改善箇所説明図

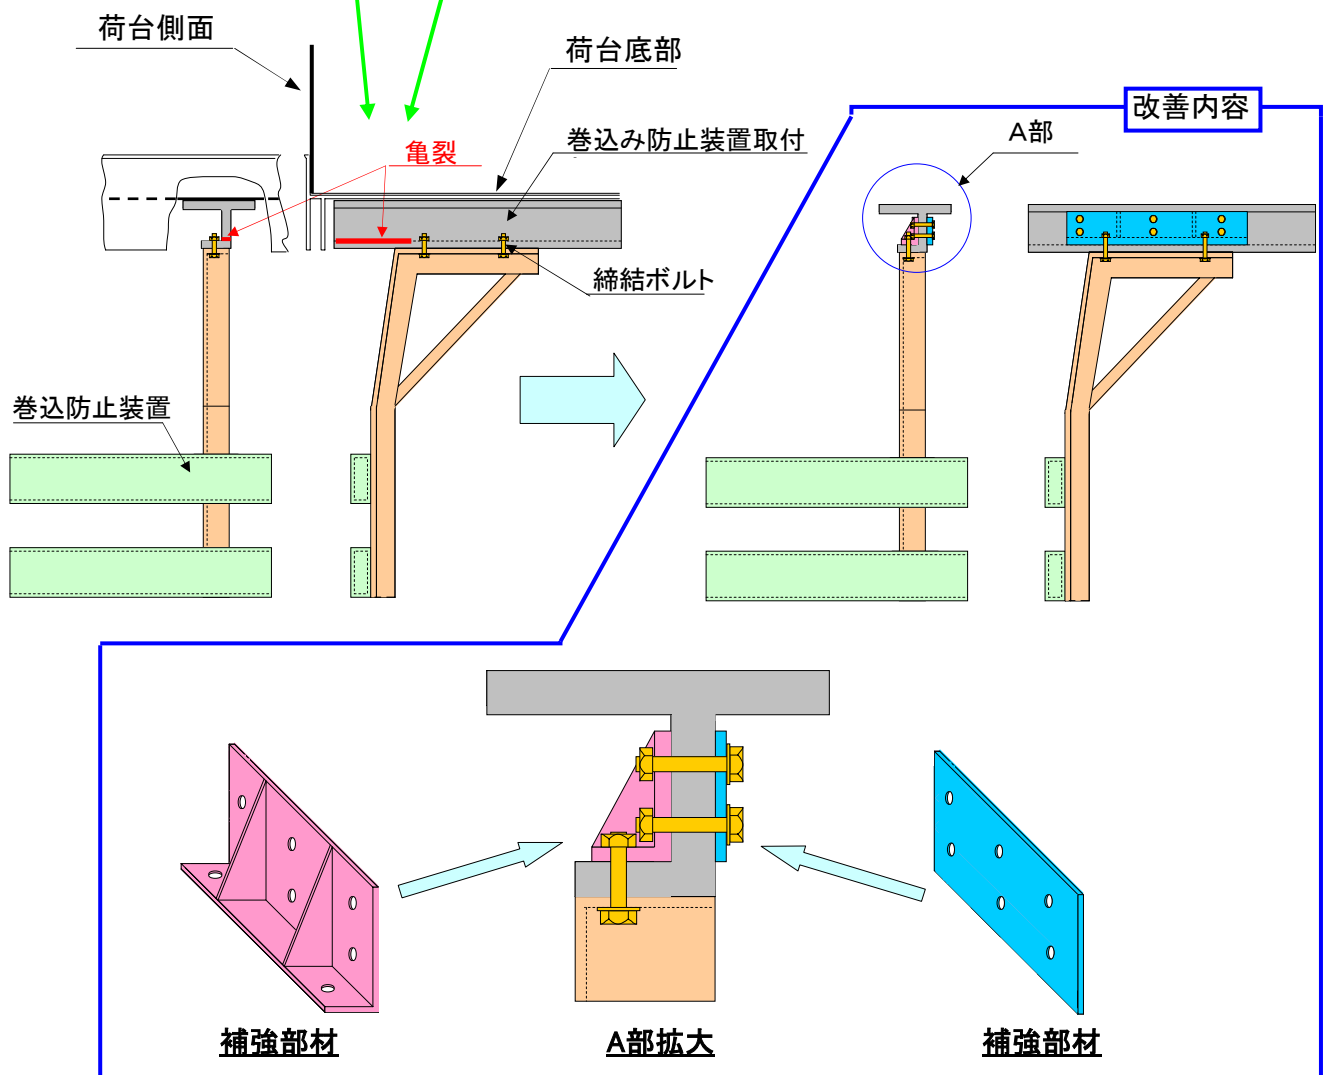
バン型車両において、巻込み防止装置取付部の強度が不足している為、使用過程において巻込み防止装置取付部に亀裂が生じることがある。そのため、そのまま使用を続けると、亀裂が進行し、当該取付部が破断し、最悪の場合巻込み防止装置の機能を損なう恐れがある。

全車両点検し、巻込み防止装置取付部に、亀裂の発生している車両については、新品と交換した上で、『補強部材』の取付を行う。又、亀裂の発生していない車両については、『補強部材』の取付を行う。

識別: 改善実施済車には、運転者席側ドア開口部のドアストライカー付近にNo.1961のステッカーを貼付する。
